*REPÚBLICA ORIENTAL DEL URUGUAY
PROGRAMA DE SANEAMIENTO DE MONTEVIDEO - VI ETAPA (PSU VI)
PRÉSTAMO BID 5410/OC-UR*

LICITACIÓN PÚBLICA INTERNACIONAL N°541006/24

ESTACIÓN DE BOMBEO BATLLE BERRES Y OBRAS ACCESORIAS

Respuestas a preguntas presentadas hasta:

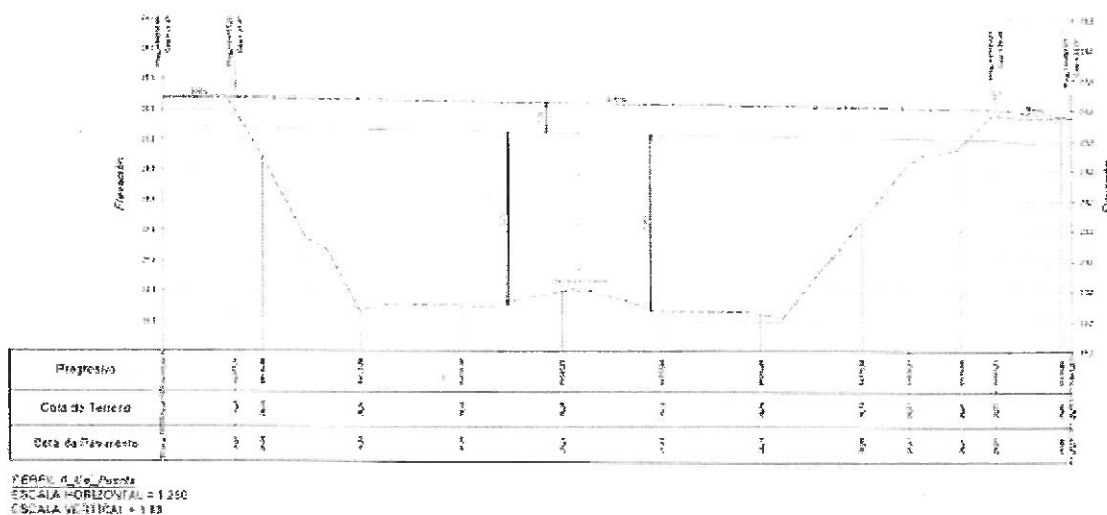
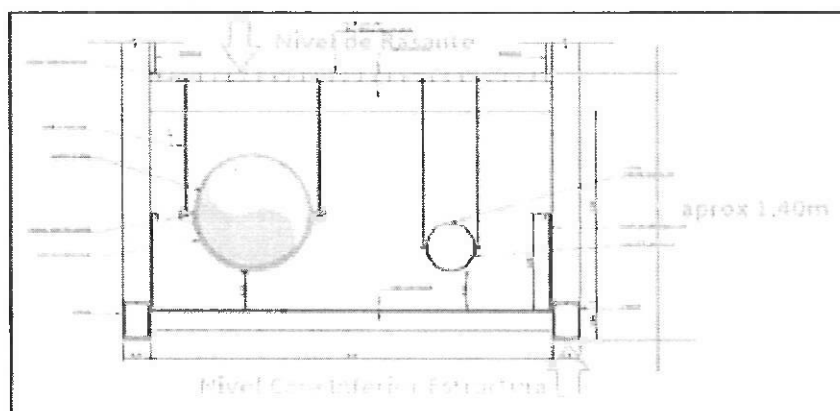
Se pido confirmar que la altura prevista entre nivel de rasante y cara inferior de la estructura de 1.40 m aproximadamente como se indica en los planos enviados. La duda se genera ya que, teniendo en cuenta el corte mostrado más abajo, el nivel de fondo de estructura con el nivel de rasante es de 1 m.

Los niveles validos son los del plano de detalle LI_HI-D05.
